## **Autorité environnementale**

**Avis délibéré de l’Autorité environnementale  
sur l’entrepôt Weerts Logistic Park XXVIII sur la  
zone DLI du Grand port maritime de Dunkerque  
à Loon-Plage (59)**

**n°Ae : 2023-29**

Avis délibéré n° 2023–29 adopté lors de la séance du 8 juin 2023

Figure 7 : Principaux itinéraires empruntés pendant la phase d'exploitation (Source : dossier)

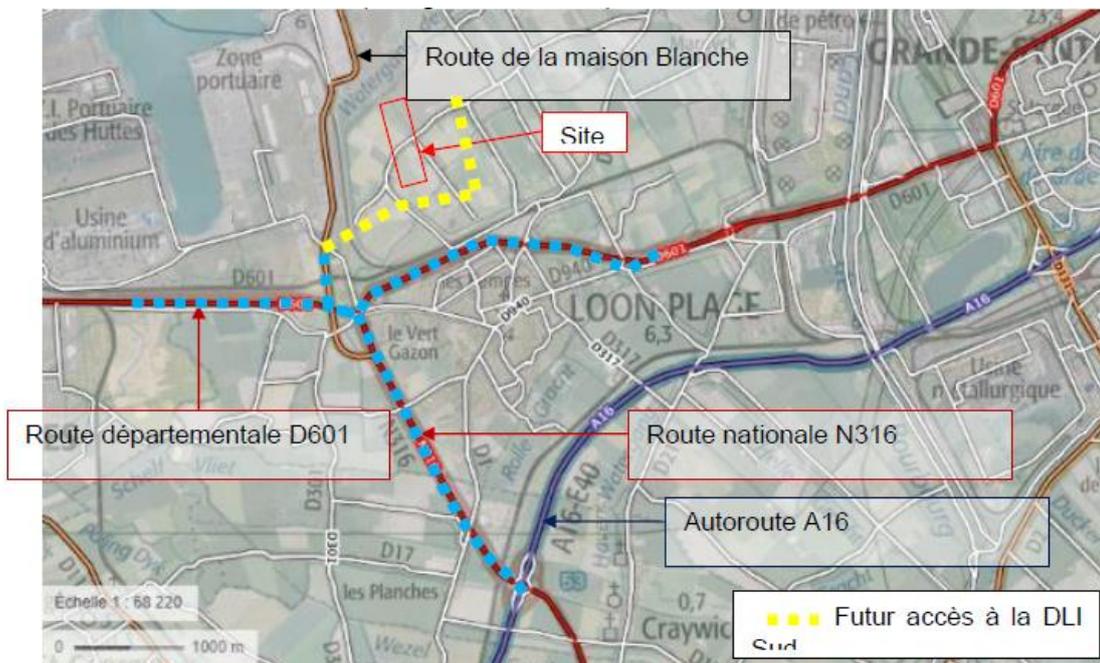
La juxtaposition des deux études de trafic qui ne sont pas fondées sur les mêmes hypothèses (notamment pour les trafics avant réalisation des travaux et le covoiturage des salariés) rend la présentation peu compréhensible pour le public.

Le dossier évoque à plusieurs reprises les possibilités de réduction du trafic grâce au ferroutage pour les marchandises et au développement du covoiturage, de l'usage des transports en commun et du vélo pour les salariés. Il ne comprend néanmoins pas de mesure en dehors de l'annonce de campagnes de promotion du covoiturage et de l'utilisation des transports en commun, et renvoie notamment au plan de mobilité que la communauté urbaine et le GPMD envisagent d'élaborer pour favoriser au maximum le report modal vers un autre moyen de transport que la voiture.

***L'Ae recommande de préciser dans l'étude d'impact les mesures prévues à l'échelle de l'opération et de DLI Sud pour favoriser l'utilisation de la voie ferrée pour les marchandises et des modes alternatifs à la voiture particulière pour les salariés (pistes cyclables, covoiturage, etc.).***
